SYNTHÈSE DES OBSERVATIONS ET DES PROPOSITIONS DU PUBLIC
établie conformément aux articles L-123-19-1 et R123-46-1 du code de l'environnement

Consultation du public par voie électronique dans le cadre de la demande d'autorisation environnementale pour le confortement des berges de la Séveraisse, sur les communes de Saint-Maurice-en-Valgodemard, Villar-Loubière et La Chapelle-en-Valgaudemar

Réponse aux observations de l'enquête publique par voie électronique en application de l'arrêté préfectoral n°2023-DPP-CDD-03 du 25 janvier 2023, préalable à l'autorisation environnementale relative au projet de confortement des berges de la Séveraisse, sur les communes de St Maurice en Valgaudemard, Villar-Loubière et La Chapelle en Valgaudemar.

Figure 2: désordre constaté et solution proposée

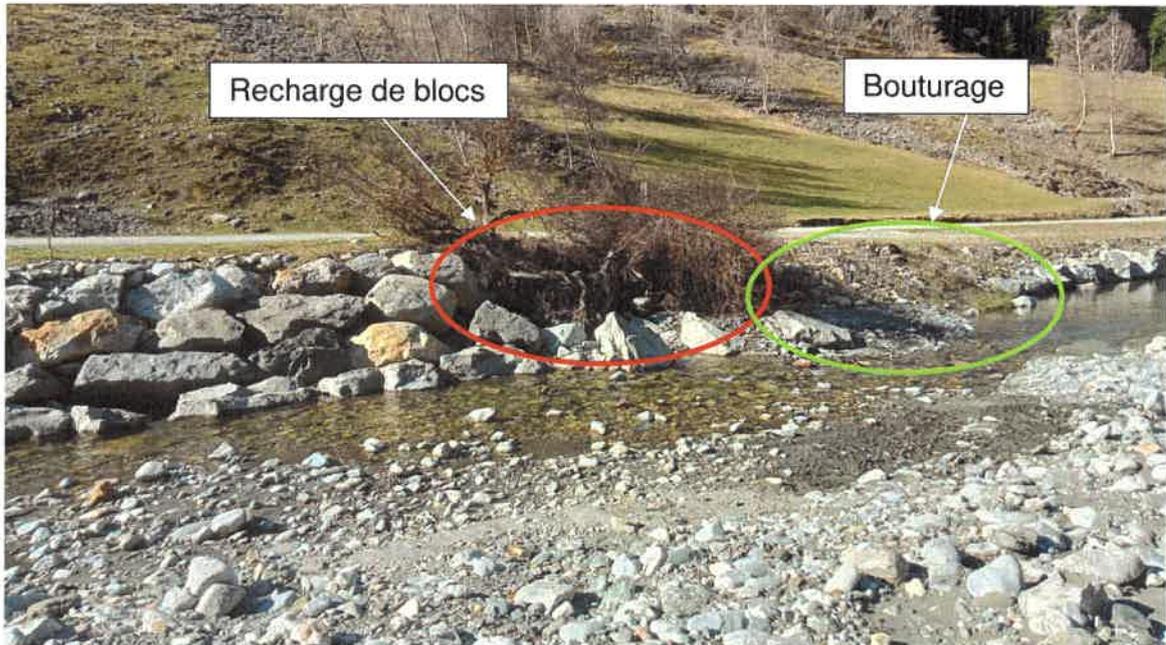
« qu'il n'y a pas lieu d'attendre de prochaines crues créant des dégâts à la route avant d'intervenir d'autant que la digue actuelle est ponctuellement dégradée »

Effectivement la partie amont présente quelques désordres mais qui pourront être traités par recharge de quelques blocs et bouturage de saules arbustifs. Ces travaux seront planifiés dans le cadre du plan de gestion préventive que le Département souhaite mettre en place et dont les premiers éléments méthodologiques peuvent être consultés en prenant contact avec le technicien rivière du service Eau Département (pascal.krieg-rabeski@hauts-alpes.fr).
